Verslag huishoudelijke elektrische installatie op laagspanning en zeer lage spanning

Referentie: **008-20260921-02**	Datum controle: **21/09/2026**
Keurder: **008**

Eigenaar:	**Danny Hermans**	EAN-code:	**Onbekend**
Adres installatie:	**Kerkhofstraat 15, 3970 - Leopoldsburg**	Nummer teller(s):	**1LGZ0569759310**
		Distributienetbeheerder installatie:	**Fluvius**
Datum uitvoering installatie:	☑ Vóór 01/10/1981 ☑ Tussen 01/10/1981 en 01/06/2020 ☐ Vanaf 01/06/2020		
Type:	☑ Wooneenheid ☐ Niet-huishoudelijk ☐ PV ☐ Batterij ☐ Laadpaal

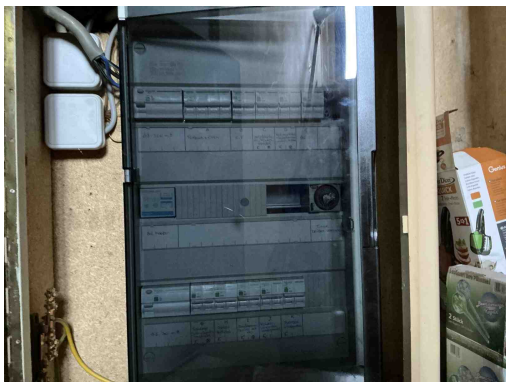
B17 - De voedingsspanning is niet op elk bord vermeld (Boek 1: 3.1.3.3).
Opmerking: Oa bord 1

B06 - Het elektrisch verdeelbord heeft niet de minimale beschermingsgraad IPXX-B in een gewone ruimte (Boek 1: 4.2.2.3).
Opmerking: O.a. bord 1

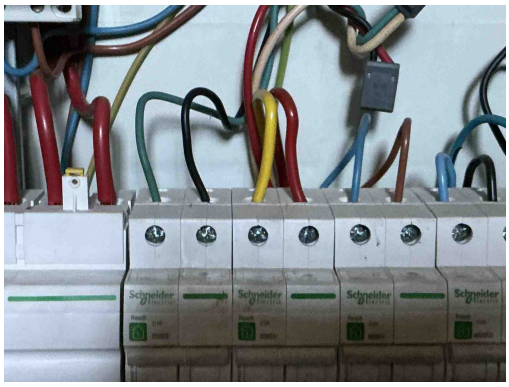
C18 - Het gebruik van een geïsoleerde geleider met de geel/groene kleurencombinatie als actieve geleider is niet toegestaan (Boek 1: 5.1.6.2).
Opmerking: Oa bord 1

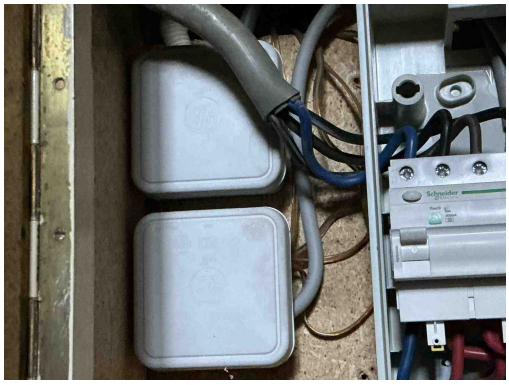
C21 - Het gebruik van geleiders van het type VOB, zonder bijkomende afscherming is niet toegestaan (Boek 1: 5.2.9.6).
Opmerking: Oa traphal, badkamer

C27 - Het gebruik van geleiders van het type VTLmB (côte-à-côte) is niet toegestaan (Boek 1: 1.4.2.1).
Opmerking: Oa traphal,

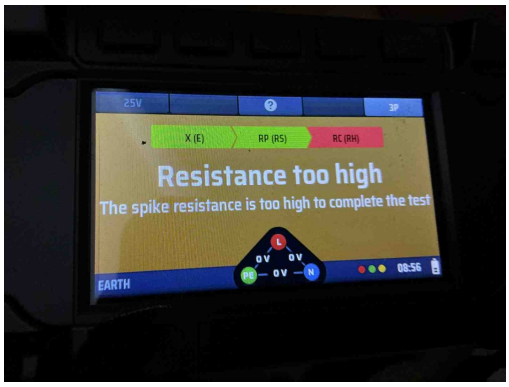
A05 - De waarde van de spreidingsweerstand van de aardverbinding is te hoog (Boek 1: 5.4.2).
Opmerking: Oa 118Ohm

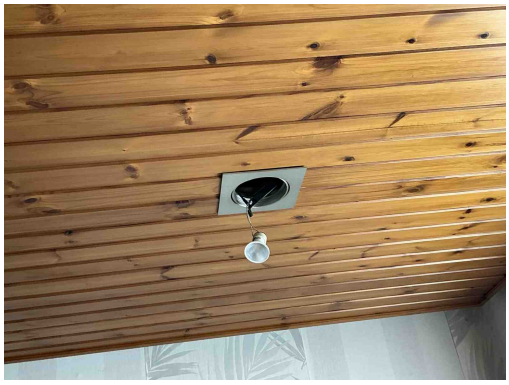
A05 - De waarde van de spreidingsweerstand van de aardverbinding is te hoog (Boek 1: 5.4.2).
Opmerking: Oa 118Ohm

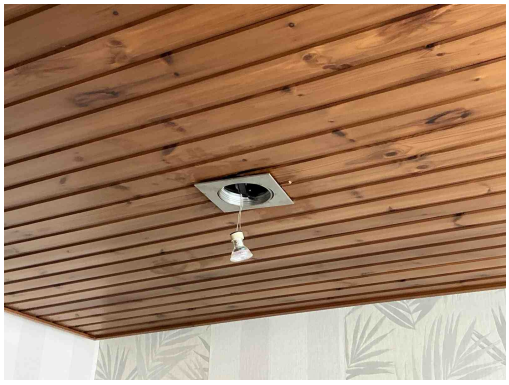
T21 - Het elektrisch materieel is niet geplaats volgens de voorschriften van de fabrikant/ regels van goed vakmanschap . (Boek 1: 1.4.1.3)
Opmerking: Oa bevestiging lampen living en badkamer,...

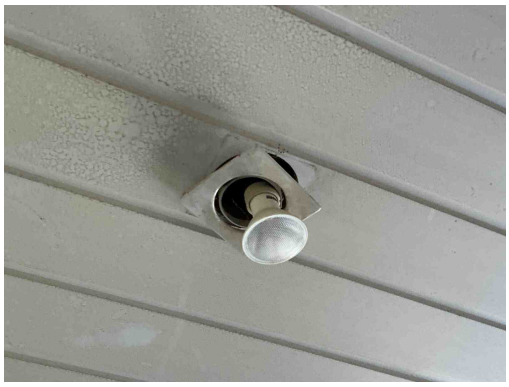
T21 - Het elektrisch materieel is niet geplaats volgens de voorschriften van de fabrikant/ regels van goed vakmanschap . (Boek 1: 1.4.1.3)
Opmerking: Oa bevestiging lampen living en badkamer,...

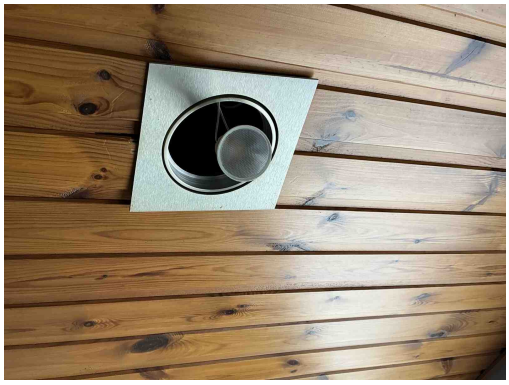
T21 - Het elektrisch materieel is niet geplaats volgens de voorschriften van de fabrikant/ regels van goed vakmanschap . (Boek 1: 1.4.1.3)
Opmerking: Oa bevestiging lampen living en badkamer,...

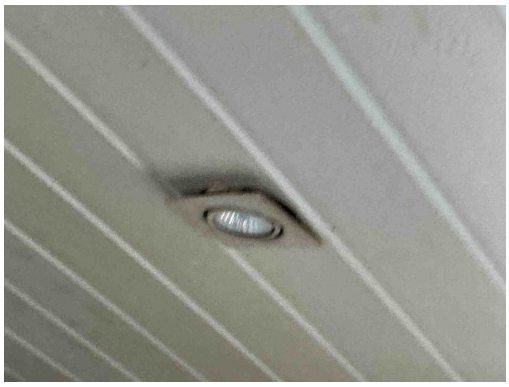
T21 - Het elektrisch materieel is niet geplaats volgens de voorschriften van de fabrikant/ regels van goed vakmanschap . (Boek 1: 1.4.1.3)
Opmerking: Oa bevestiging lampen living en badkamer,...

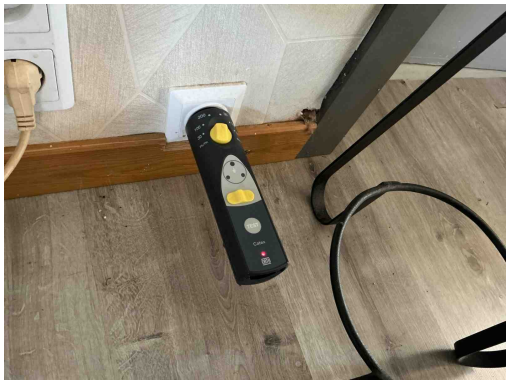
T21 - Het elektrisch materieel is niet geplaats volgens de voorschriften van de fabrikant/ regels van goed vakmanschap . (Boek 1: 1.4.1.3)
Opmerking: Oa bevestiging lampen living en badkamer,...

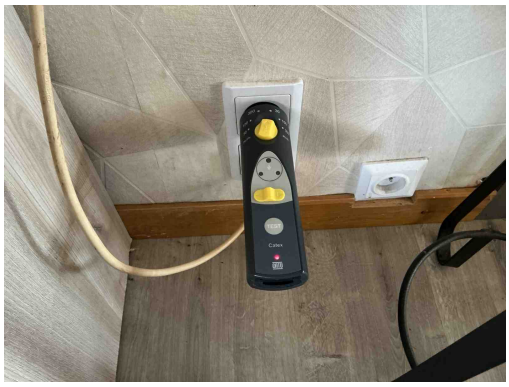
A16 - Er is geen continuïteit van de beschermingsgeleider van de contactdoos (Boek 1: 5.4.3.4).
Opmerking: Oa living

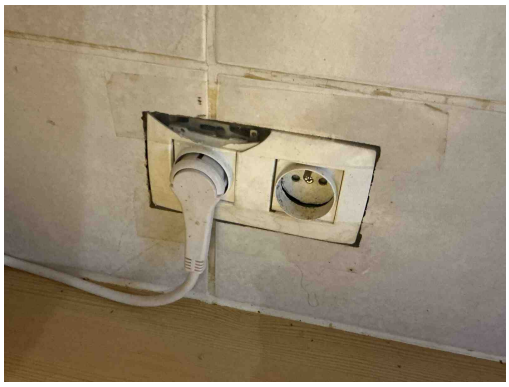
C38 - Het gebruikte kabeltype (snoerkabel) voldoet niet aan de specificaties die van toepassing zijn op voedingsleidingen voor vaste installatie (Boek 1: 1.4.2.1, 5.2.6.2).
Opmerking: Oa kelder

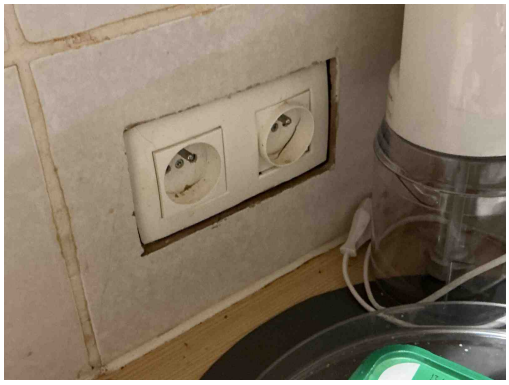
T09 - Bepaalde contactdozen en/of schakelaars zijn beschadigd (Boek 1: 1.4.1.3).
Opmerking: Oa keuken,

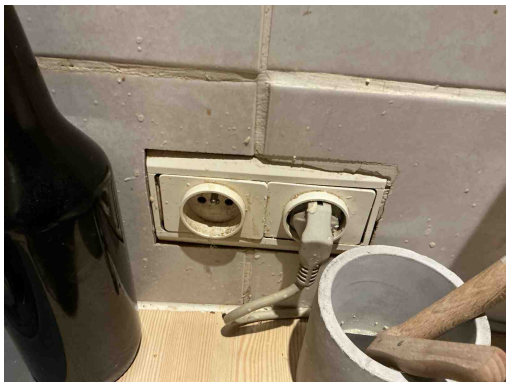
T09 - Bepaalde contactdozen en/of schakelaars zijn beschadigd (Boek 1: 1.4.1.3).
Opmerking: Oa keuken,

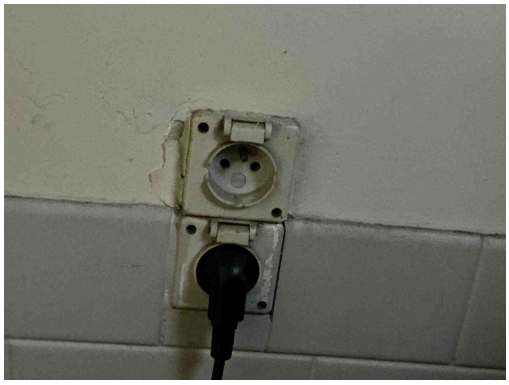
T09 - Bepaalde contactdozen en/of schakelaars zijn beschadigd (Boek 1: 1.4.1.3).
Opmerking: Oa keuken,

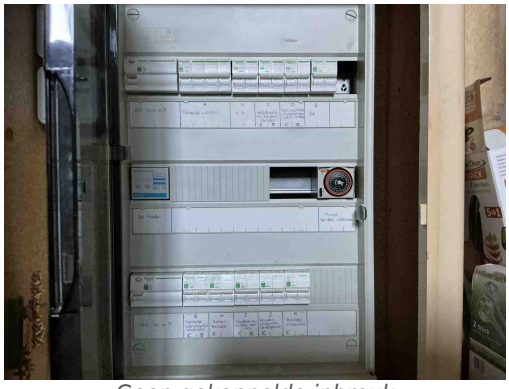
T11 - De contactdozen waarvan de toegekende stroomsterkte maximaal 16A en de toegekende spanning maximaal 250V bedraagt en niet bedoeld zijn voor de voeding van een of meerdere verbruikstoestellen voor een specifiek doel en niet geplaatst zijn in of op schakel- en verdeelborden, beschikken niet of IPXX-D (incl. gemeenschappelijke delen residentieel geheel) (Boek 1: 4.2.2.3/5.3.5.2).

Opmerking: Oa tussenruimte
